**AVIS RELATIF À LA PROTECTION
CONTRE LES EVENTUELS EFFETS NOCIFS ET NUISANCES
PROVOQUÉS PAR LES RAYONNEMENTS NON IONISANTS
GÉNÉRÉS PAR DES ANTENNES ÉMETTRICES STATIONNAIRES**

Commune : COUVIN - Exploitant : TELENET GROUP

Référence exploitant : NR1184A

Rapport n° 351 / 2025

Figure 1 : Vue en plan des lieux de séjour et des points de contrôle

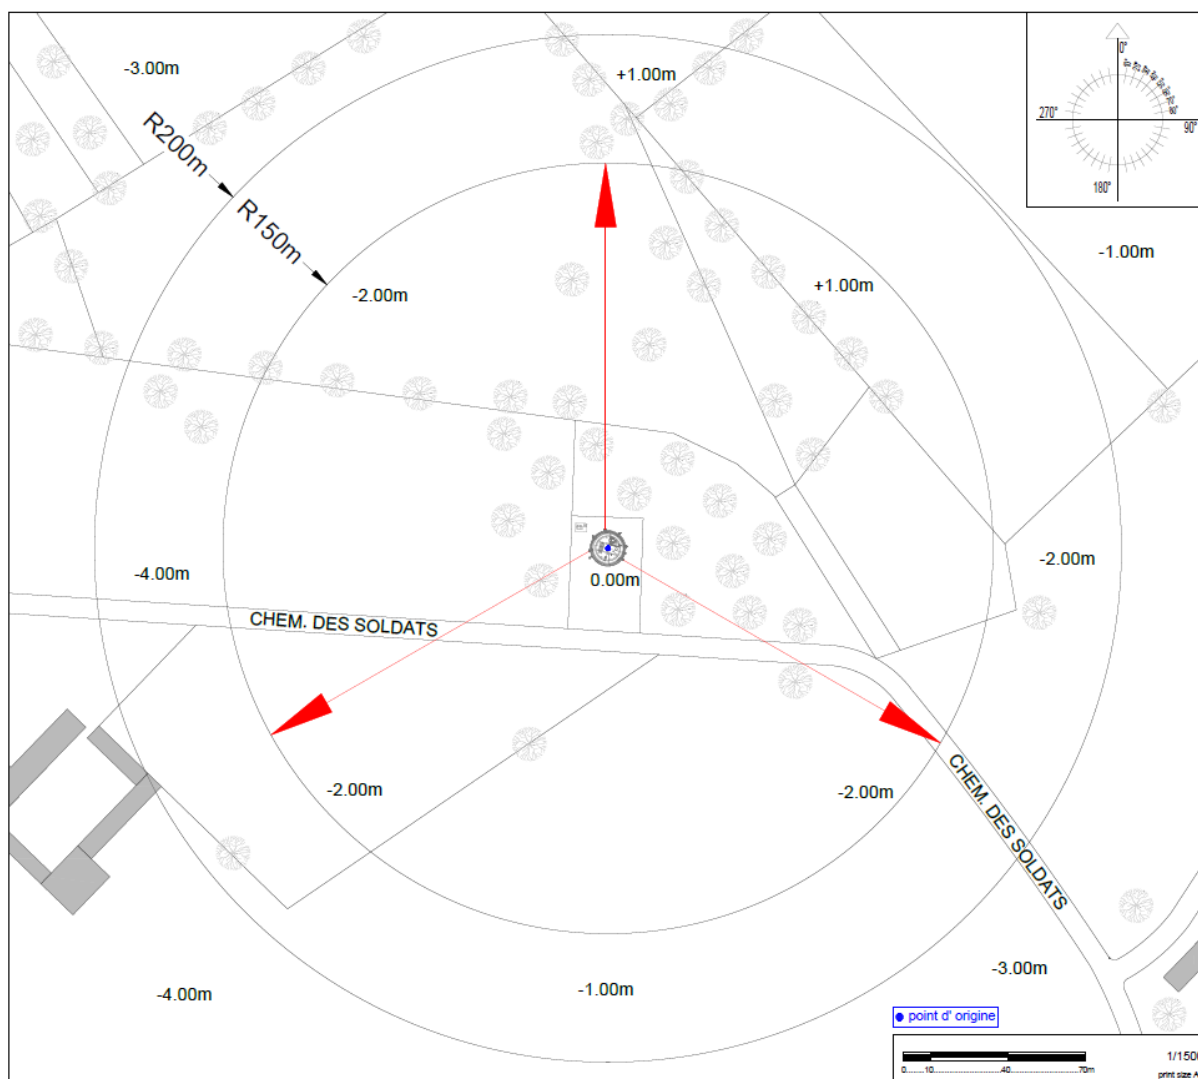
En ce qui concerne les antennes de l'installation mentionnées dans le tableau 1, la distance maximale à laquelle la limite pourrait être atteinte, à l'extérieur, est égale à 97,5 m. S'il n'y a pas de LS à une distance inférieure, les antennes respectent forcément la limite d'immission.

Dans le cas des LS situés à l'intérieur des bâtiments, une atténuation d'obstacle est prise en compte et il en résulte que la distance maximale à laquelle la limite pourrait être atteinte se réduit à 69,0 m.

Figure 2 : Vue en plan des installations d'antennes dans un rayon de 300 mètres autour de l'installation faisant l'objet de la demande d'avis

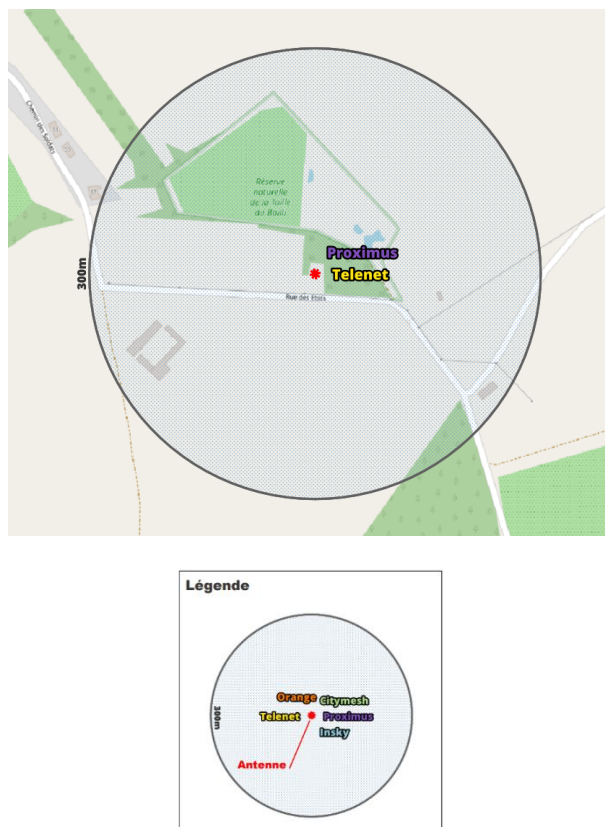
- il y a au plus 4 installations d'antennes émettrices stationnaires présentes dans la zone d'évaluation de 300 mètres de rayon représentée dans la figure 2, y inclus l'installation référencée dans le paragraphe 2 : la limite cumulative définie à l'article 4, §2 du décret est nécessairement respectée dans les lieux de séjour à l'intérieur de la zone d'évaluation de 300 mètres de rayon ;

Compte tenu des considérations ci-dessus, il apparaît que l'intensité du rayonnement électromagnétique généré, dans les lieux de séjour situés dans un rayon de 300 mètres autour de l'installation référencée dans le paragraphe 2, par l'ensemble des antennes émettrices stationnaires de l'ensemble des exploitants du même site d'antennes émettrices stationnaires respecte la limite fixée à l'article 4, § 2 du décret.
